Le préfet

Objet : avis sur la modification n°1 du plan local d'urbanisme intercommunal (PLUi) du Pays d'Aubagne et de l'Étoile

Analyse détaillée de la modification n°1 du PLUi du Pays d'Aubagne et de l'Étoile

Planche EAU sur Vert Clos
5

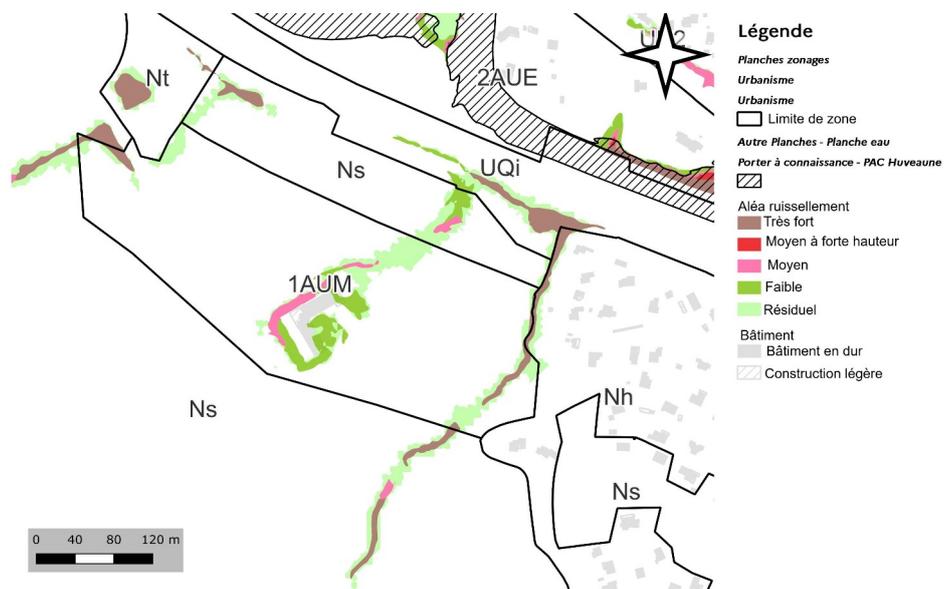
Les planches EAU affichent également les classes d'inondation par ruissellement. Sur la planche EAU 13, la classe I (intensifier) sur la commune de Peypin (OAP Vert Clos) est une des rares caractérisations urbaine qui ne semble pas correspondre à la réalité de l'occupation des sols actuelle. Le zonage PLUi de cette zone est Ns et 1AUM ;

Cette zone doit être classée en « secteur de projet » et non en « intensifier ».

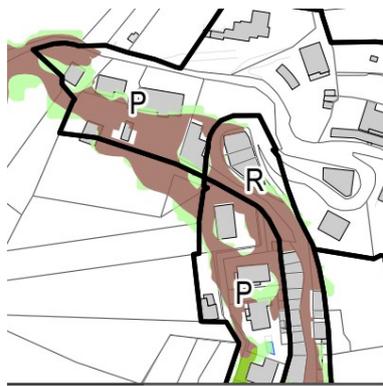
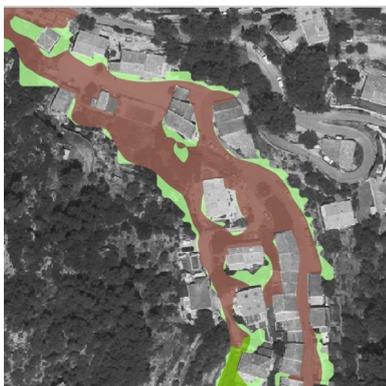
Les bâtiments sont entourés par les aléas, et paraissent comme non inondés. Ces poches sans aléas correspondent parfois au contour du bâtiment, mais souvent l'impact du bâtiment à l'aval est présent avec une zone sans aléas.

Cela introduit des zones non réglementées dans les axes d'écoulement.

Carrière Borie

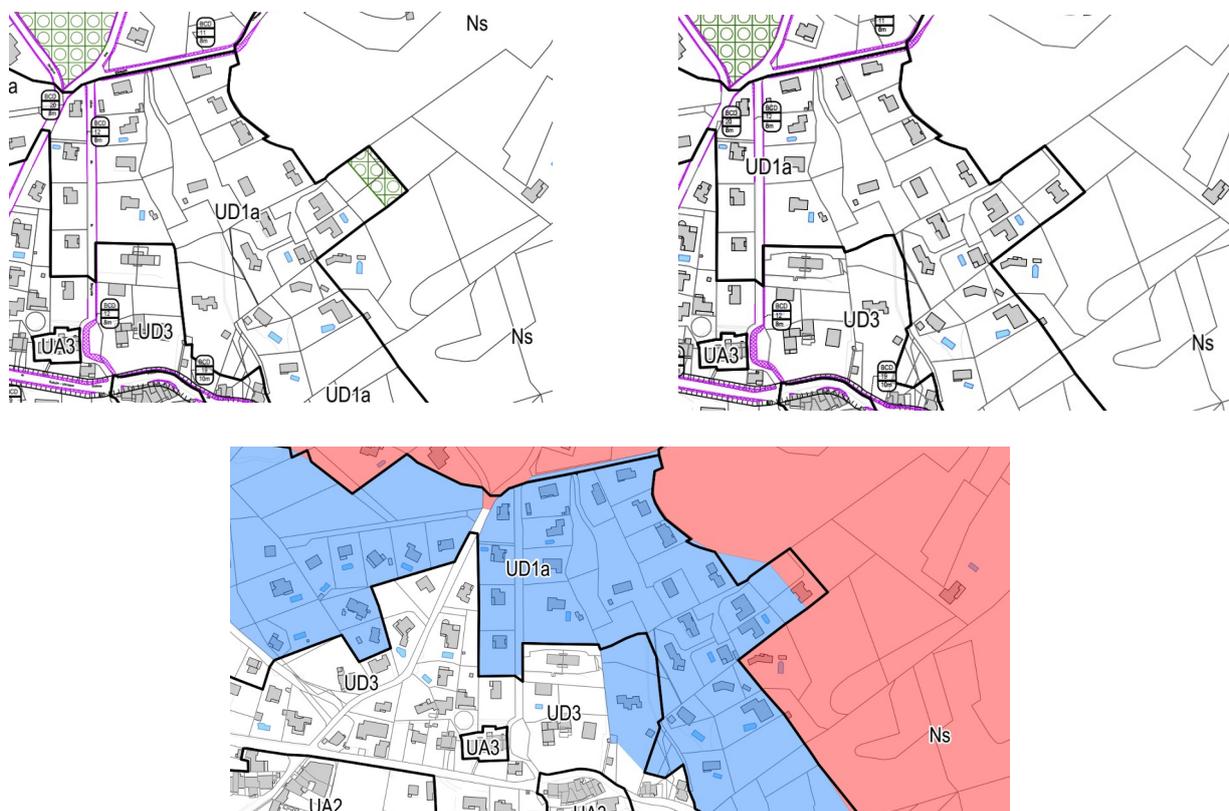
Lors de l'approbation du PLUi, un zonage Ne a été défini sur la carrière, auparavant en Ns, sans argumentaire sur ce changement de zonage. Le rapport de présentation de la modification n°1 justifie ce changement par un projet de comblement avec déchets inertes porté par Bronzo. Ce projet n'est plus d'actualité, Bronzo ayant retiré sa demande d'autorisation.

Le zonage peut être reclassé en Ns.
